C6 Mnenja nosilcev urejanja prostora in postopek CPVO

Tabela 1 – Pripombe širše zainteresirane javnosti na izhodišča

Zadeva: Dopolnitev predloga Občinskega podrobnega prostorskega načrta poslovno stanovanjske zazidave Zreče

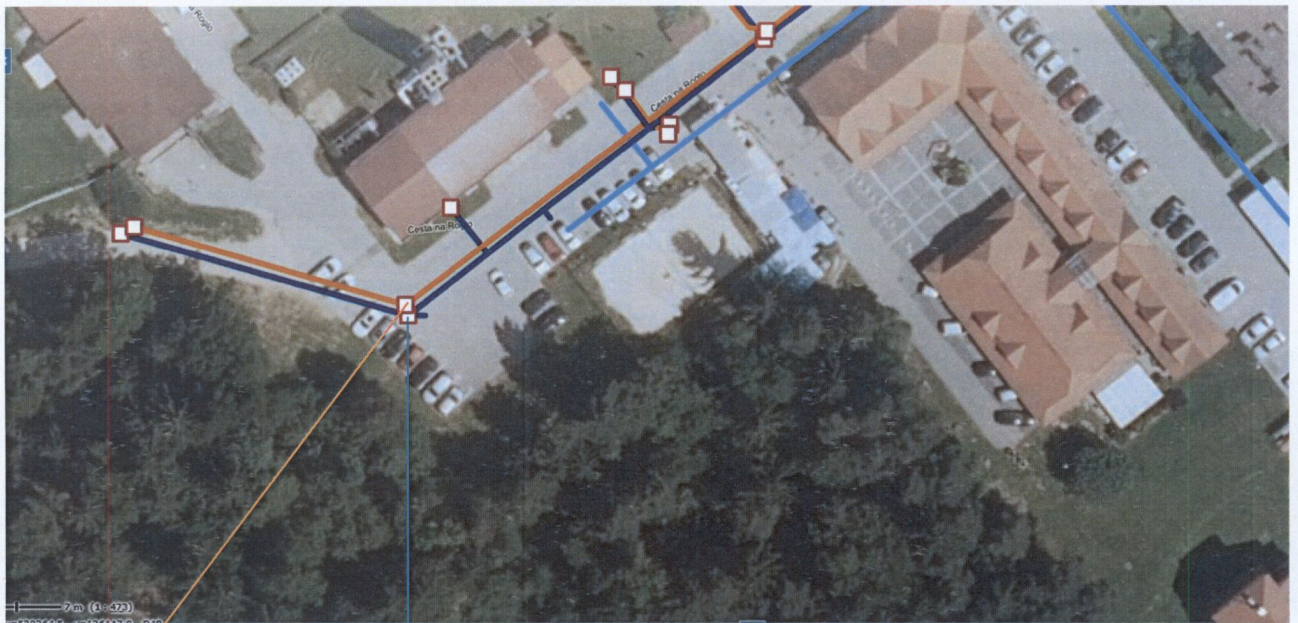
JAŠEK JF5 priklop z fekalno kanalizacijo na fekalni kanal FK 2.3

JAŠEK J obst. priklop z meteorno kanalizacijo na meteorni kanal MK 3.3

Situacija 2

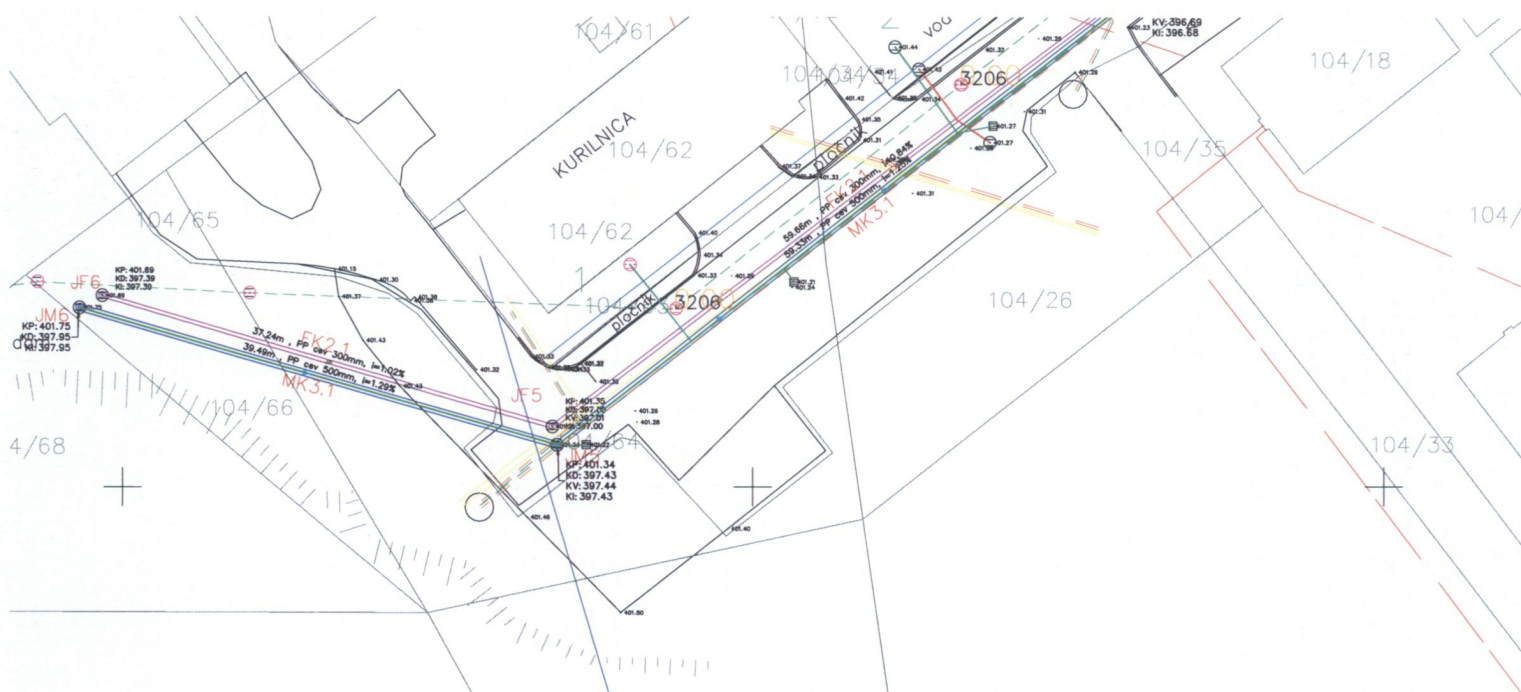
Jašek JM5 priklup z meteorno kanalizacijjo na meteorni kanal MK 3.1

Jašek JF5 priklup z fekalno kanalizacijjo na fekalni kanal FK 2.1
